日立住友重機械建機クレーン株式会社

### トラッククレーンのキャリアに関するリコールについて

リコール届出番号 外-1868

### 3. 対策箇所説明図

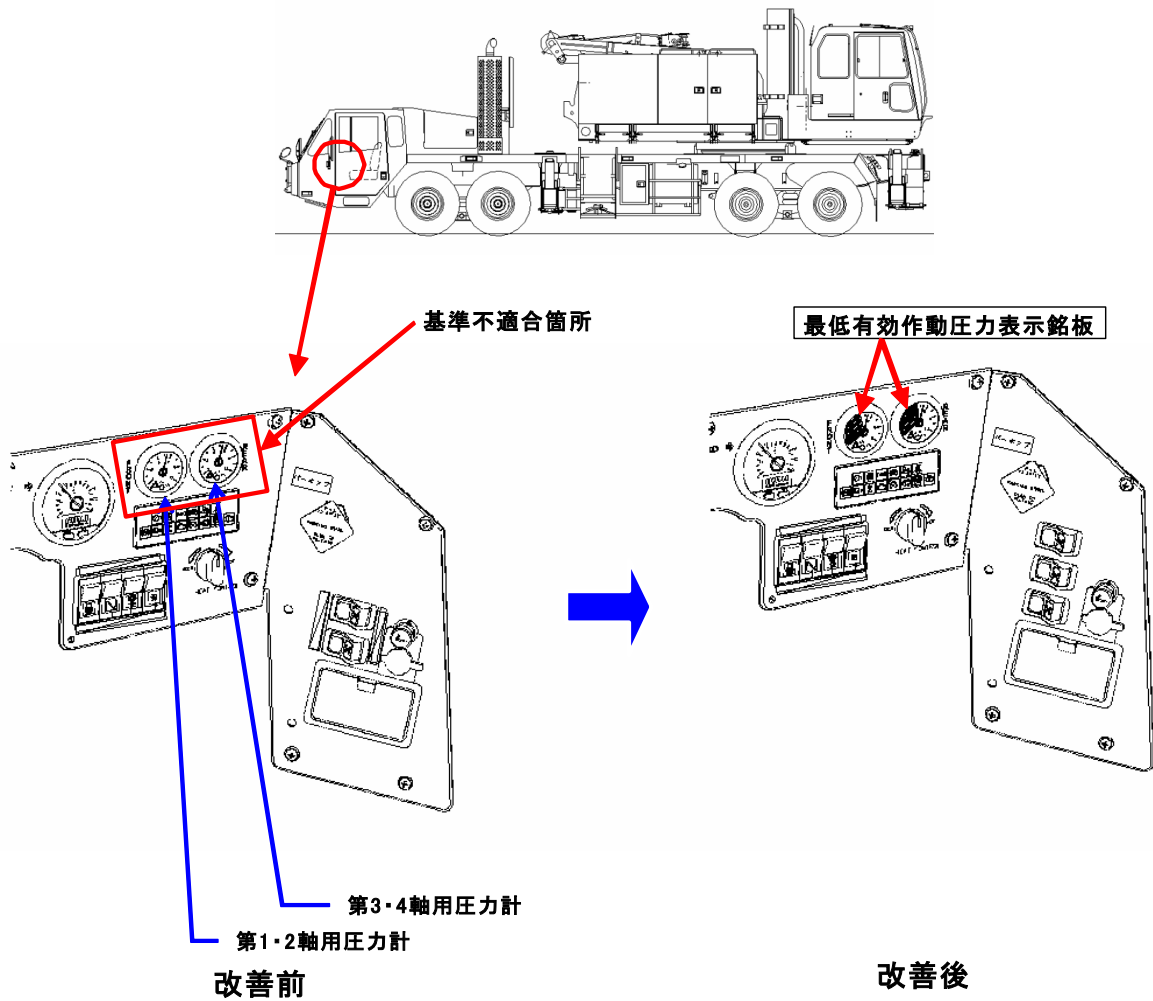
運転者室内に装備される制動装置用内圧容器の圧力を表示する圧力計において、目盛りに最低有効作動圧力が表示されていないため、道路運送車両法の保安基準に適合していない。

全車両、制動装置用内圧容器の圧力計に最低有効作動圧力表示銘板を追加する。

注:  は、追加する部品を示す。
